**Oggetto: AGGIORNAMENTO AVVISO DI SICUREZZA URGENTE 2023-IGT-BST-004 (FC072200534)**

**Sistemi Allura Xper, Allura Centron e Azurion**

Potenziale perdita della funzionalità di imaging derivante dalla mancata o intermittente attivazione della radiazione a raggi X tramite il comando a pedale cablato

## Avviso di sicurezza URGENTE

**Figura 1: Lettino porta paziente AD7XT e AD7XNT**

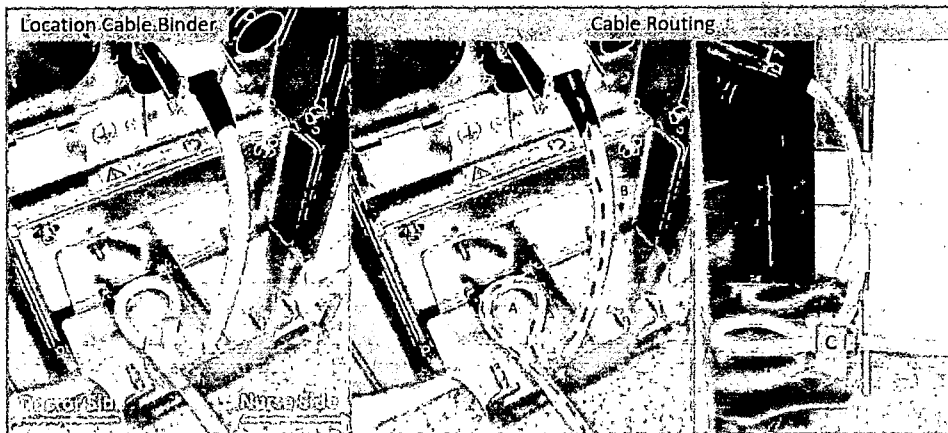
Controllare il serracavo e la disposizione del cavo del comando a pedale cablato:

- Fascetta utilizzata per il serracavo:
  - Tipo di fascette
  - Numero di fascette
  - Posizione delle fascette
- Disposizione del cavo (a seconda dell'immagine indicata con "A" "B" "C")
- Per AD7NT, sono disponibili 2 possibilità di serracavo:
  - Serracavo con boccia (Figura 4a)
  - Serracavo con fascetta (Figura 4b)
- Per la corretta disposizione e protezione tramite serracavo, vedere le Figure da 1 a 6 di seguito.

Numero di fascette: 2 (due)

Se il serracavo o la disposizione non sono corretti, ripararli secondo le istruzioni di riparazione.

**Figura 2: Serracavo per lettino porta paziente con guida OP ausiliario AD7XT e AD7XNT**

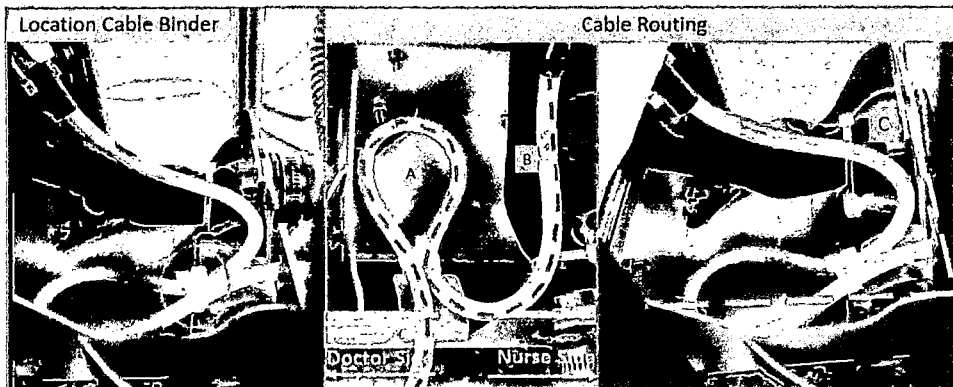
Numero di fascette: 2 (due)

**Figura 3: Lettino porta paziente AD7**

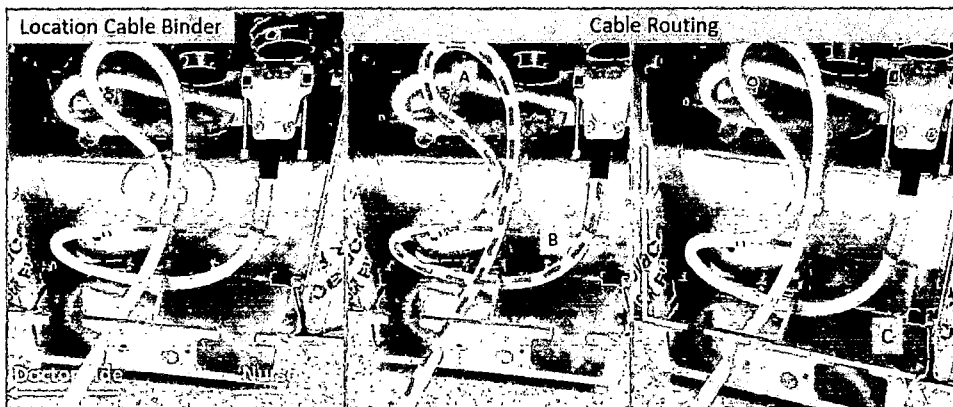
Numero di fascette: 1 (una)

Figura 4b: Lettino porta paziente AD7NT con serracavo con fermo per il cavo

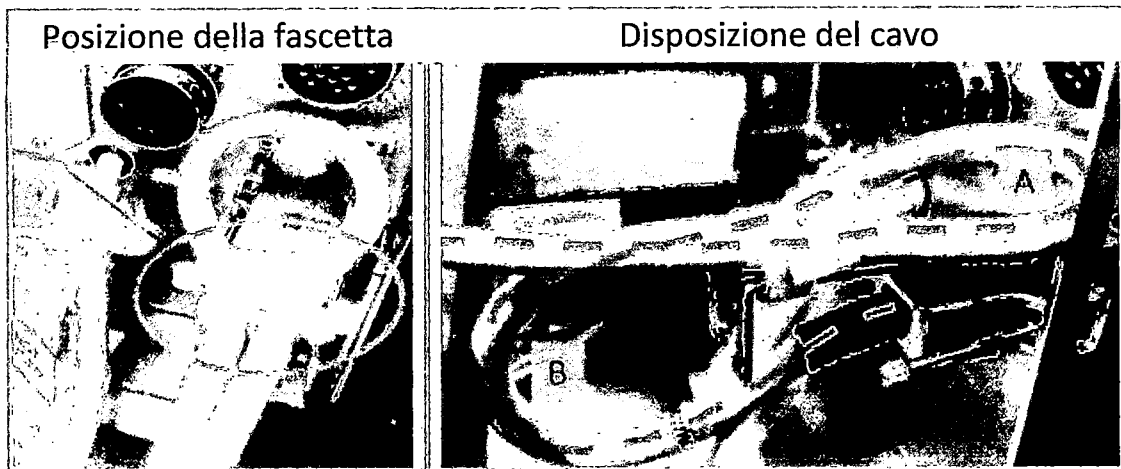
Numero di fascette: 5 (cinque)

Figura 5: Scatola di connessione a parete del piedistallo

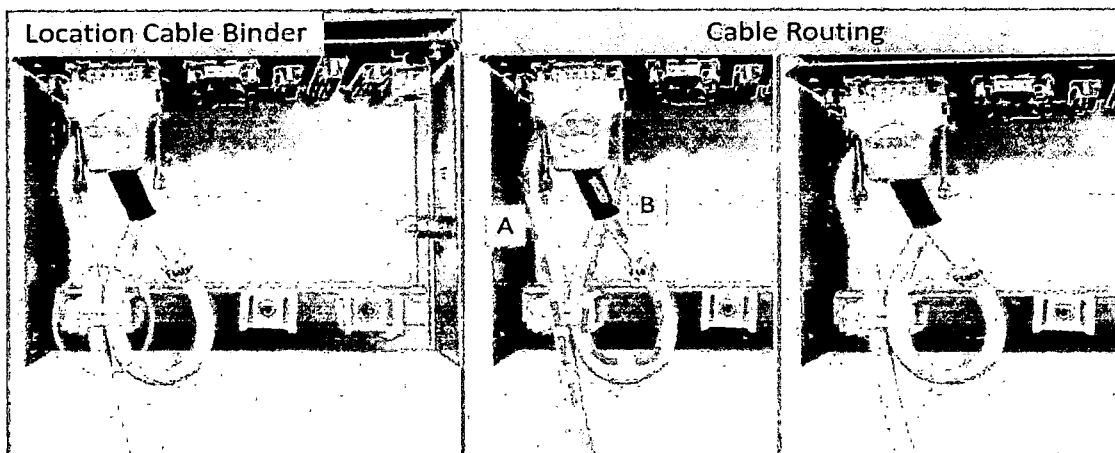
Numero di fascette: 2 (due)

Figura 6: Scatola di connessione a parete chirurgica

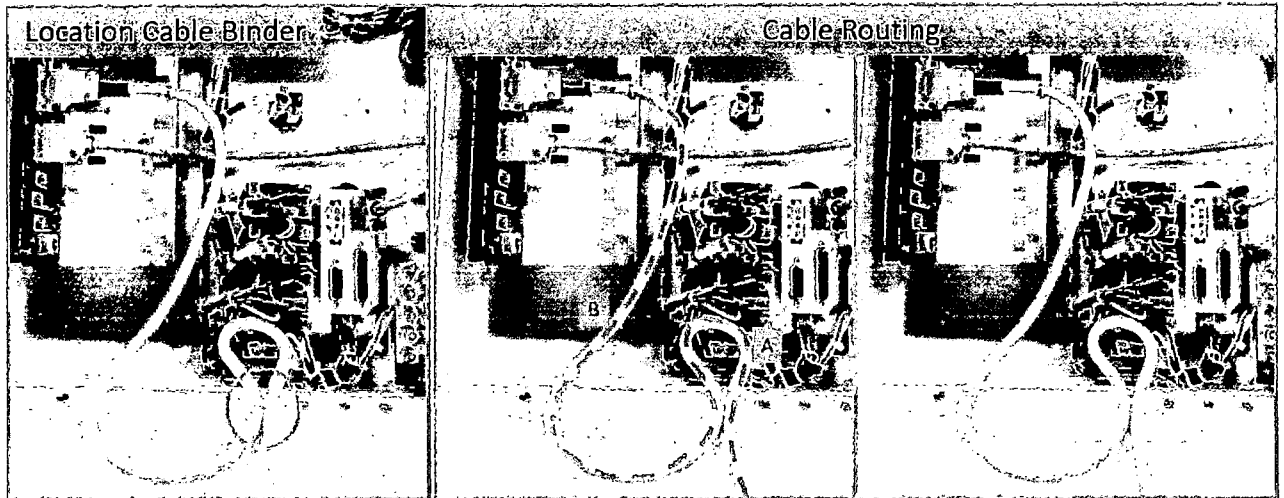
Numero di fascette: 1 (una)

Figura 7: Lettino porta paziente non girevole (AD7NT, AD7XT e AD7XNT)

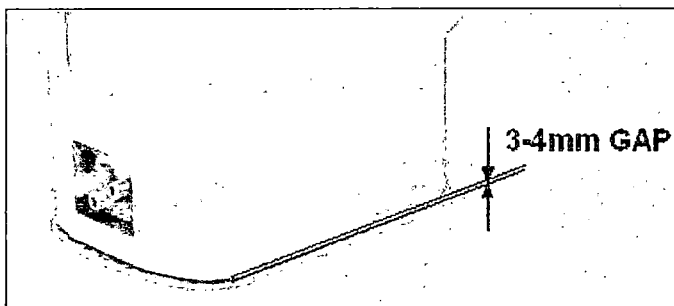
Controllare la distanza della copertura della base:

- Per un lettino porta paziente non girevole
  - Assicurarsi che la distanza dalla piastra di protezione dai liquidi sia di 3-4 mm
  - Fare riferimento alla Figura 7
- Per un lettino porta paziente girevole
  - Assicurarsi che la distanza dalla copertura girevole sia di 3-4 mm
  - Fare riferimento alla Figura 8

Se la distanza tra le coperture della base e il pavimento non soddisfa i requisiti sopra indicati, regolare la copertura della base secondo le istruzioni di riparazione.
